# PLANUNGSVERBAND NEUES MESSEGELÄNDE

BEBAUUNGSPLAN  
"NEUES MESSEGELÄNDE"

TEIL 6  
"BAB - ANSCHLUSSTELLE  
B 2 - NEU"

1. VEREINFACHTE  
ÄNDERUNG  
NACH §13 DES BAUGB

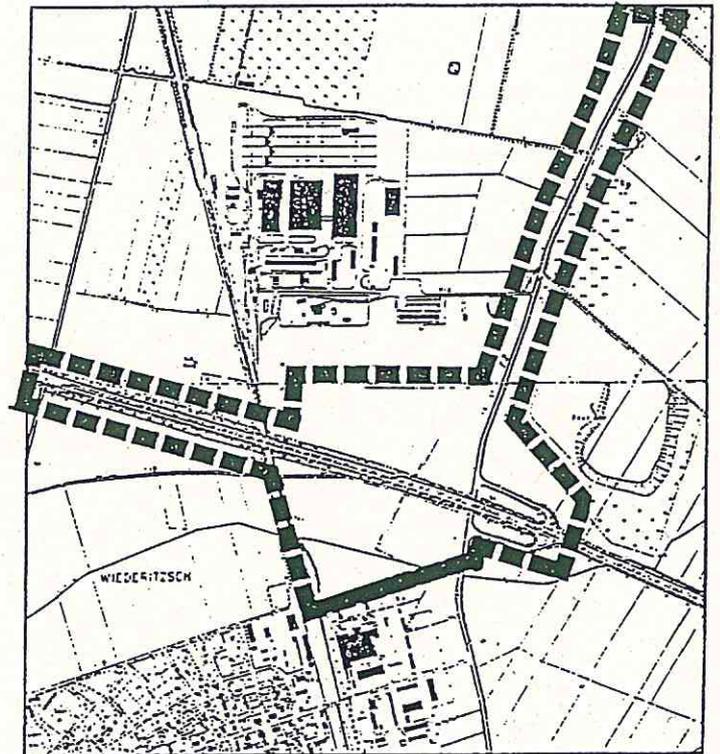
Sämtliche sonstigen Festsetzungen (textliche und zeichnerische) des am 03. September 1993 in Kraft getretenen Bebauungsplanes "Neues Messegelände" Teil 6 "BAB Anschlußstelle B2 - Neu" bleiben weiterhin bestehen.
